## Høringssvar vedr. udviklingsplan for Tallerupskolen

Bestyrelsen for Tallerupskolen har modtaget udkast til udviklingsplan for Tallerupskolen, og er blevet bedt om at give et høringssvar til planen.

27. august 2018

#### *Undervurdering af tilgang til 0. klasse*

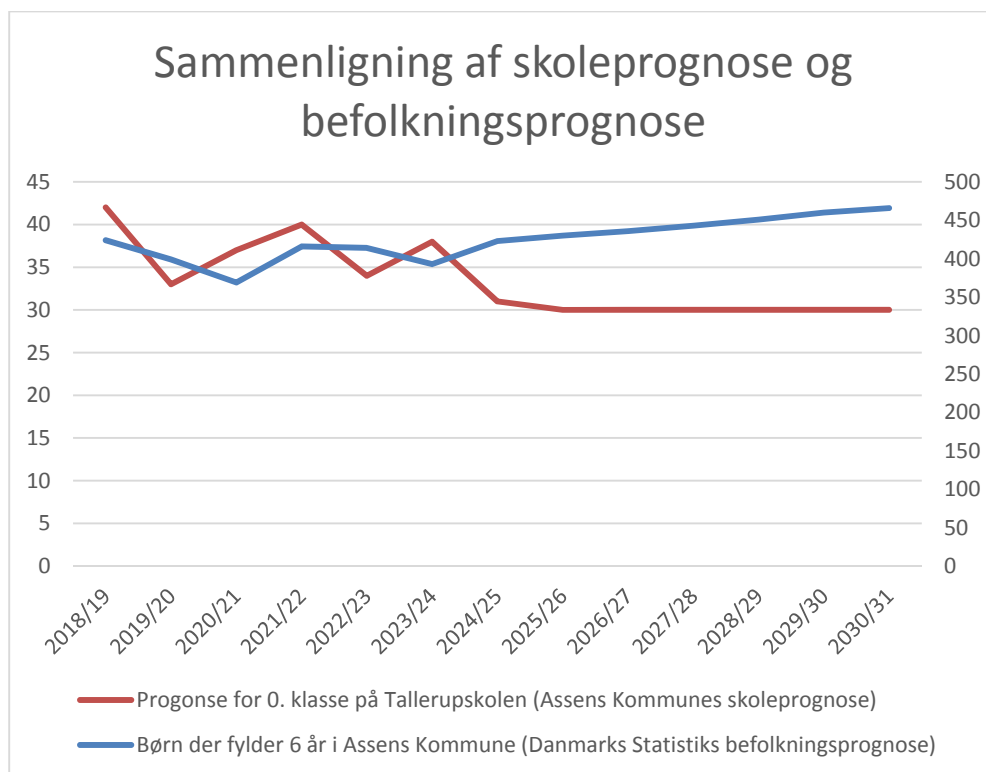
Det primære problem med prognosen er undervurdering af den fremtidige tilgang til 0. klasse.

Jf. prognosen, så forventes der følgende tilgang til 0. klasse i de kommende år.

19/20	20/21	21/22	22/23	23/24	24/25	25/26	26/27	27/28	28/29	29/30	30/31
33	37	40	34	38	31	30	30	30	30	30	30

Fra 2024 og frem forventer prognosen altså en konstant meget lav tilgang. Dette er på ingen måde realistisk.

Herunder har vi lavet en sammenligning mellem udviklingen af antallet af børn, der fylder 6 år i Assens Kommune, og skoleprognosens forventning til elevtallet i 0. klasse på Tallerupskolen.

Som det tydeligt kan ses, så opstår der meget stor uoverensstemmelse fra skoleåret 2024/25 og frem.

Det lyder ikke som den helt store forskel, om der starter 8 – 12 elever mere eller mindre i 0. klasse. Men når det er hvert år, så er det 80 – 120 elever, der er tale om.
